島根原子力発電所 1 号炉 廃止措置計画変更認可申請書

- (1) 原子炉本体周辺設備等解体撤去期間の廃止措置計画の具体化に伴い、関連する記述の変更及び追加を行う。
- (2) 核燃料物質の搬出及び譲渡し計画等の廃止措置工程の見直しに伴い、関連する記述を変更する。
- (3) その他、記載の適正化を行う。

島根原子力発電所1号炉廃止措置計画変更認可申請書 変更前後比較表

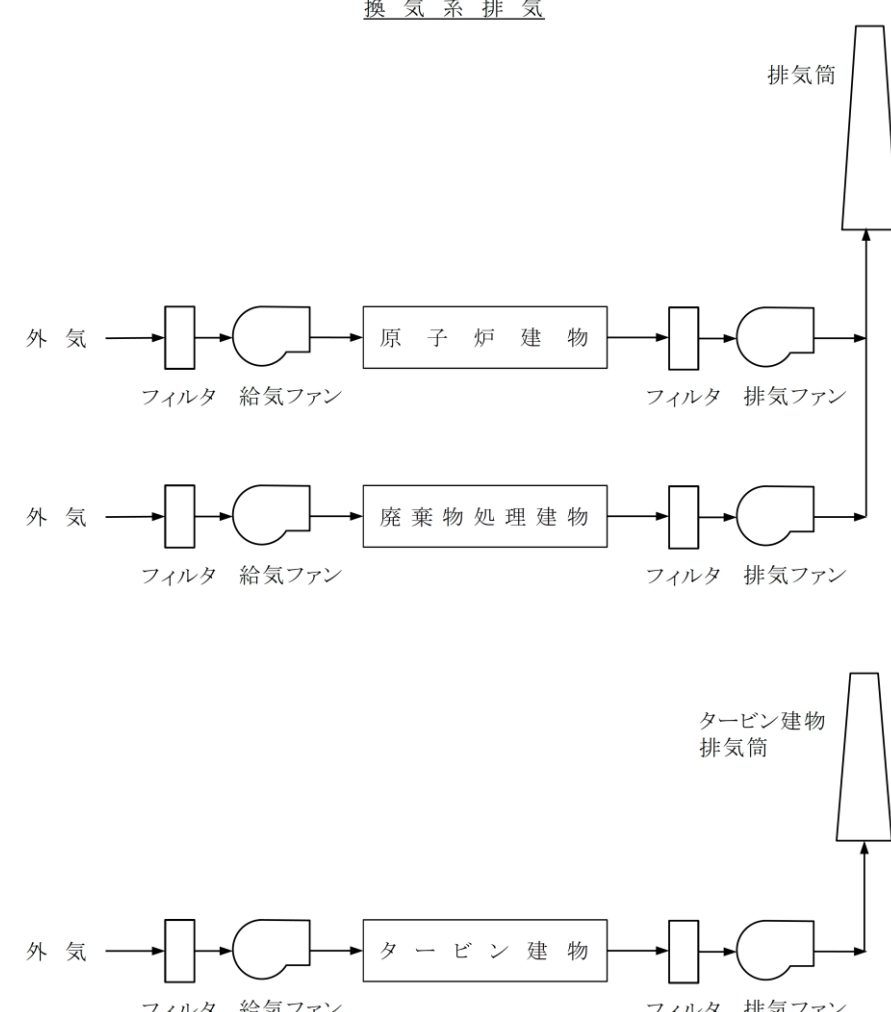
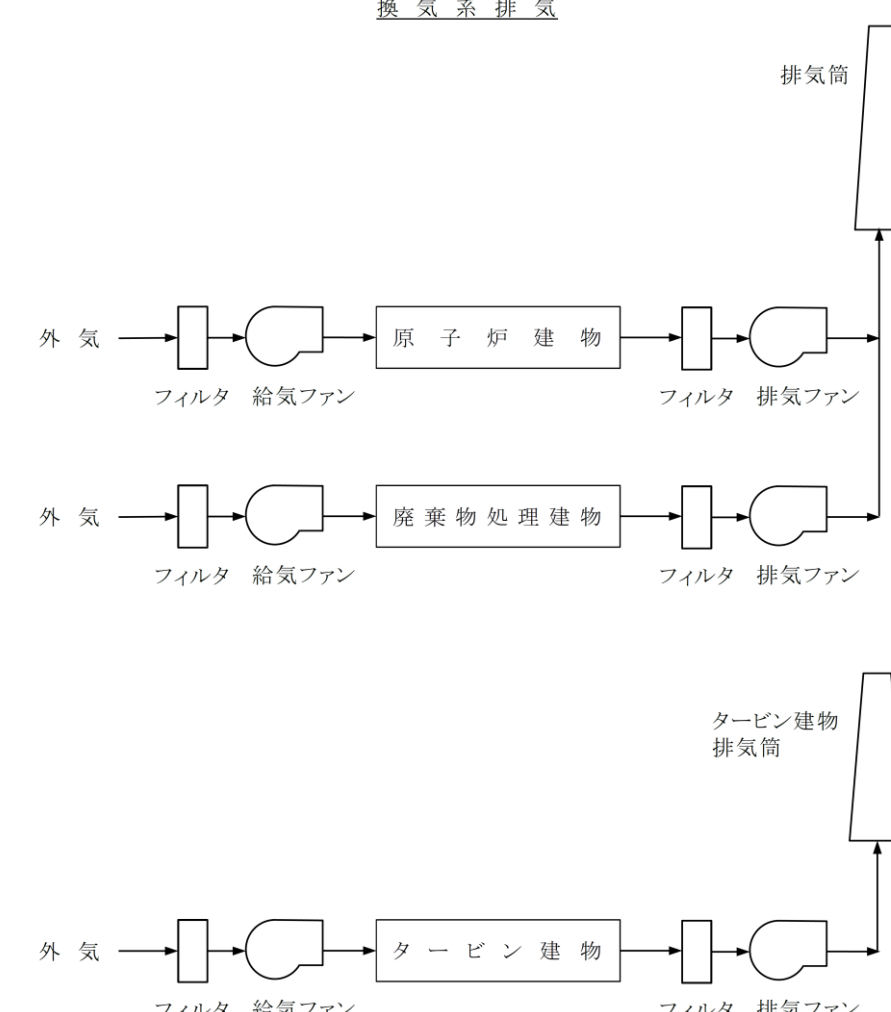
変更前			変更後			備考
第10-3表 放射性固体廃棄物の貯蔵・保管場所ごとの種類及び数量			第10-3表 原子炉運転中に発生した放射性固体廃棄物の貯蔵・保管場所ごとの種類及び数量			・記載の適正化（発生時期の明記）
貯蔵・保管場所	種類	貯蔵・保管量 ^{※1}	貯蔵・保管場所	種類	貯蔵・保管量 ^{※1}	
固体廃棄物貯蔵所 ^{※2}	ドラム缶	均質固化体	172本	ドラム缶	均質固化体	172本
		充填固化体	2,072本		充填固化体	2,072本
	その他	雑固体	9,712本	その他	雑固体	9,712本
			1,482本相当 ^{※3}			1,482本相当 ^{※3}
濃縮廃液貯蔵タンク	濃縮廃液	約22m ³	濃縮廃液貯蔵タンク	濃縮廃液	約22m ³	
廃樹脂タンク	使用済樹脂	約88m ³	廃樹脂タンク	使用済樹脂	約88m ³	
フィルタ・スラッジ貯蔵タンク	フィルタ・スラッジ	約237m ³	フィルタ・スラッジ貯蔵タンク	フィルタ・スラッジ	約237m ³	
復水スラッジ分離タンク	フィルタ・スラッジ	0m ³	復水スラッジ分離タンク	フィルタ・スラッジ	0m ³	
サイトバンカ貯蔵プール ^{※2}	制御棒	123本	サイトバンカ貯蔵プール ^{※2}	制御棒	123本	
	チャンネルボックス	1,360本		チャンネルボックス	1,360本	
	ポイズンカーテン	161本		ポイズンカーテン	161本	
	その他	約55m ³		その他	約55m ³	
1号炉原子炉建物内の使用済燃料貯蔵設備（燃料プール）	制御棒	29本	1号炉原子炉建物内の使用済燃料貯蔵設備（燃料プール）	制御棒	29本	
	チャンネルボックス	722本		チャンネルボックス	722本	
	ポイズンカーテン	13本		ポイズンカーテン	13本
